Numer sprawy: FA.261-8.2018

Działając na podstawie Rozdziału 2 Regulaminu Konkursu w związku z art. 38 ust. 2 ustawy Prawo zamówień publicznych, Zamawiający przekazuje treść pytań, które wpłynęły w I etapie Konkursu od Uczestników i udziela odpowiedzi, w **Konkursie na opracowanie koncepcji architektoniczno-urbanistycznej nowej siedziby Muzeum Powstania Wielkopolskiego 1918-1919 roku w Poznaniu**

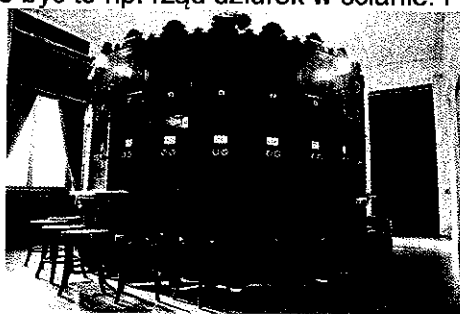
Czy planowana ulica będzie położona na terenie posiadanym przez muzeum, czy też zostanie przejęta we władanie miasta? Jeśli tak, to w czyjej gestii pozostanie skrawek terenu muzeum pomiędzy planowaną ulicą a terenem rzeźni?

Planowa ulica jak i część działki nr 2 pomiędzy planowanym układem drogowym, a terenem Starej Rzeźni pozostanie w gestii Miasta Poznań. W gestii Muzeum będzie teren w granicach konkursu.

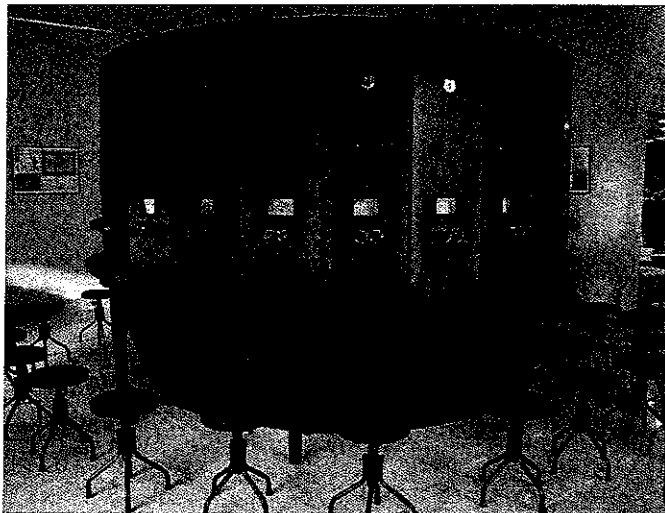
Opis przedmiotu konkursu, część D, punkt 1.2.2 pom. o nazwie „Fotoplastykon z początków XX w” – czy jest to konkretny eksponat lub jego replika? Prosimy w takim przypadku o podanie jego wymiarowych parametrów. Czy chodzi może jedynie o sposób oglądania zdjęć przez dziurkę? W takim przypadku może być to np. rząd dziurek w ścianie. Prosimy o wytyczne.

Fotoplastykon z początków XX w – jest to konkretny eksponat obecnie dostępny w Centrum Informacji Kulturalnej przy ul. Ratajczak 44 w Poznaniu. Średnica fotoplastykonu to ok. 3,5 m. Przestrzeń niezbędna do ekspozycji fotoplastykonu to zgodnie z załącznikiem B.1 do Regulaminu – 100 m².
